Delibera N 494 del 08/05/2023

PAUR ex Dlgs. 152/2006 art. 27-bis e L.R. 10/2010 art. 73-bis, relativo al progetto "Razionalizzazione funzionale degli impianti di servizio e contestuale recupero di nuove volumetrie" presso l'impianto di gestione integrata dei rifiuti sito in località Legoli, Comune di Peccioli (PI) del Proponente Società Belvedere S.p.A. Provvedimento conclusivo.

**CONFERENZA DI SERVIZI  
(art. 14-ter della L. 241/1990, L.R. 40/2009)**

**Riunione del 06/02/2023**

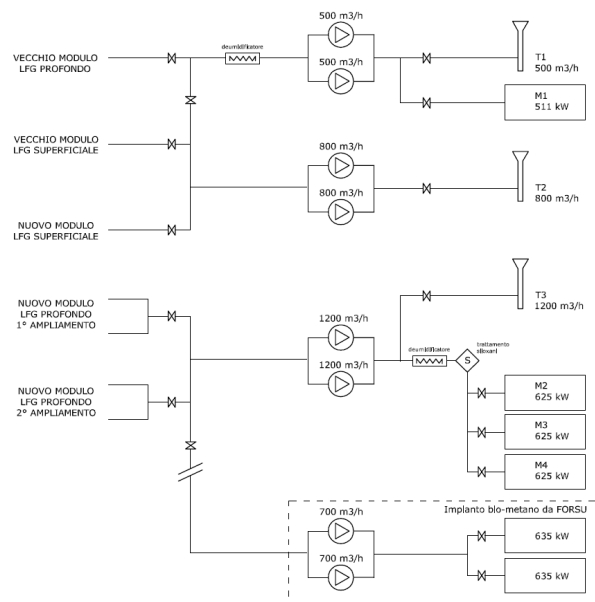
Il calcolo relativo agli assestamenti è identico a quello precedente.

Devono essere aggiornate le verifiche di stabilità alle interfacce a seguito delle modifiche apportate nei pacchetti di copertura di Legoli 1 e 2.

#### ***Dimensionamento della proposta progettuale***

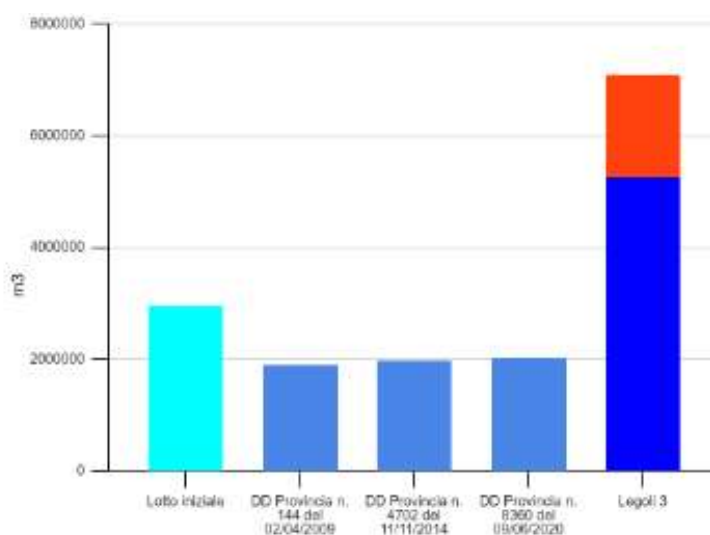
La discarica riceve storicamente rifiuti urbani provenienti dall'ATO Toscana Costa e dall'ATO Toscana Centro (Firenze e Prato).

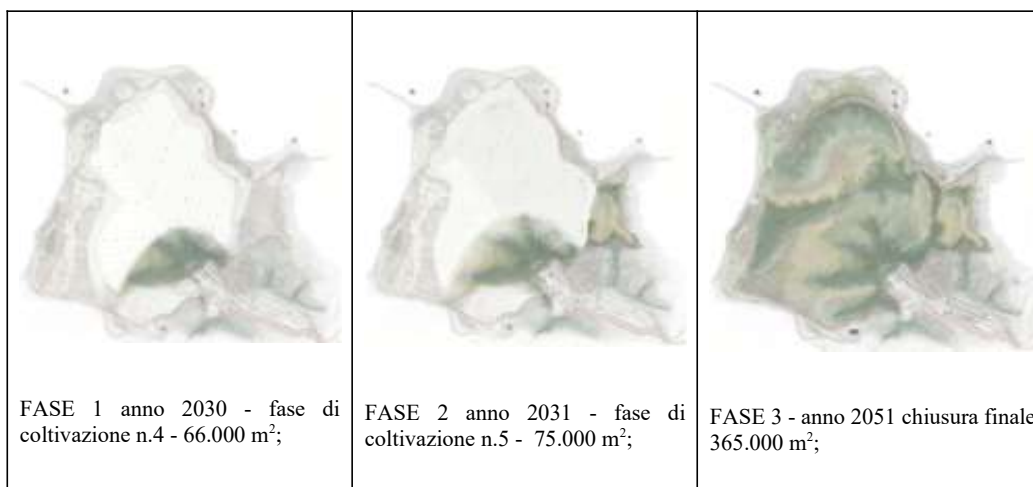
Per quanto attiene alla vita tecnica dell'intervento, il Proponente precisa dunque, come riportato nell'elaborato PEF-RT-012 - Piano Economico Finanziario - Allegati 2 - 3 - 5 - 6, che in base ai flussi previsti, le ulteriori volumetrie derivanti dal progetto potranno consentire una ulteriore durata di 25 anni.

Le considerazioni sviluppate per il dimensionamento della discarica valgono anche in relazione alla definizione della durata di coltivazione (25 anni): nel caso in esame, infatti, la durata non è legata a una effettiva stima dei fabbisogni annui da soddisfare, ma è stabilita aprioristicamente sulla base del volume finale, unico dato definito di progetto, derivato dalla configurazione morfologica prevista dal progetto a fine coltivazione.
